MODELLO: KM001/KM002/KM003 CHEF - KM005/KM007 MAJOR**OGGETTO :** PLANETARI

LUGLIO 2007

Planetario Tipo Vecchio**Planetario Tipo Nuovo**

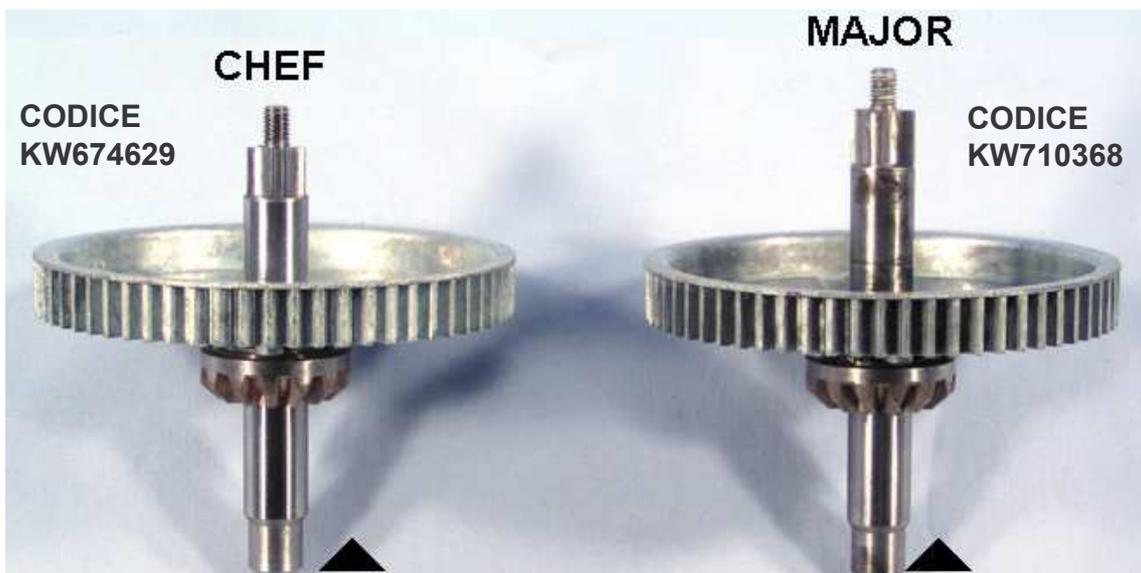
Vi informiamo che è stata apportata una modifica ai planetari montati nei modelli di impastatrici delle famiglie CHEF e MAJOR indicati in oggetto. Come potete vedere dalle foto, l'aspetto dei planetari di vecchio tipo (fig. 1) è diverso da quello dei planetari di tipo nuovo (fig.2).

Nel caso di una riparazione, si renderà necessario adattare il nuovo Planetario alla macchina.

A tale scopo, sarà necessario sostituire, oltre al Planetario anche il Perno Verticale ed il Dado. Sono stati quindi creati due kit, uno per la famiglia dei Major ed uno per la famiglia degli Chef.
